C-VALUE ボールねじのナット規格変更にともなう販売終了および代替品のご案内

■仕様変更点

< MISUMI-VONA 掲載図面対比表 >

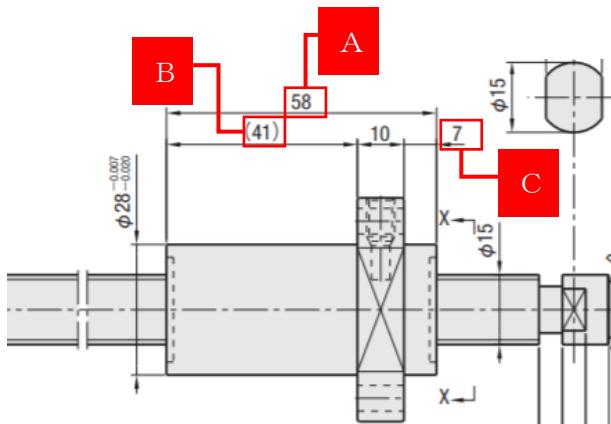
- ・仕様変更点：ナット寸法変更

※以下表の背景黒箇所が寸法変更対象です

※精密・転造共に同一ナット使用のため軸径毎の寸法一覧です

軸径	現行品			軸径	代替品		
	A	B	C		A	B	C
1205	30	15	5	1205	30	15	5
1210	45	30	5	1210	42	27	5
1505	37	22	5	1505	31	16	5
1510	45	30	5	1510	42	27	5
1516	45	30	5	1516	43	28	5
1520	58	41	7	1520	50	35	5
2005	37	20	7	2005	33	16	7
2010	55	38	7	2010	52	35	7
2020	54	37	7	2020	52	35	7
2505	37	20	7	2505	33	16	7
2510	55	36	7	2510	52	33	7
2525	64	45	7	2525	60	41	7
3205	37	16	9	3205	35	14	9

変更しない箇所もありますが、基本的には現行販売品に比べナット寸法が小さくなります。

代替品切り替えによる新たな干渉などは発生しないと想定しています。
